MASSALONGO, VIA A.

1197

Descrizione prestazionale dell'intervento

Foto del rilievo

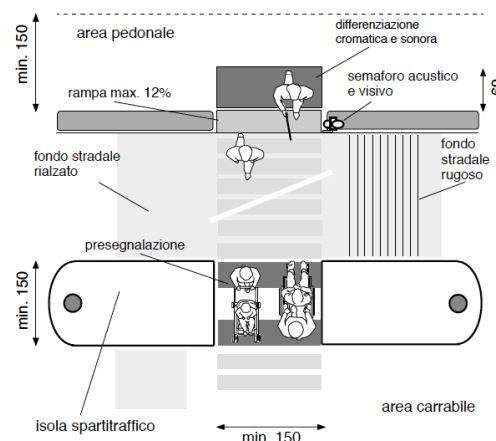
Criticità

Assenza di **segnalazione tattile** per non vedenti in prossimità di attraversamento pedonale.

Adeguamento di attraversamento pedonale tramite **nuova realizzazione di segnaletica tattile** a pavimento (segnale pericolo valicabile), **posta trasversalmente alla direzione** di marcia. La segnaletica tattile di profondità 40 cm e larghezza uguale alla zebra, serve ad evidenziare la delimitazione tra sede pedonale e carrabile. In caso di isola salvagente, la segnaletica sarà ripetuta all'inizio e alla fine dell'isola come preavviso di attenzione; ciascuna di queste bande avrà una profondità minima di 40 cm.

Il materiale da utilizzarsi deve essere consono al contesto in cui si trova. Sono da evitarsi materiali in gomma incollati ma bensì piastrelle di ceramica, pietra lavorata in superficie o materiale autobloccante. Prevedere sempre l'intercettazione sul marciapiede quando si è in presenza di un attraversamento.
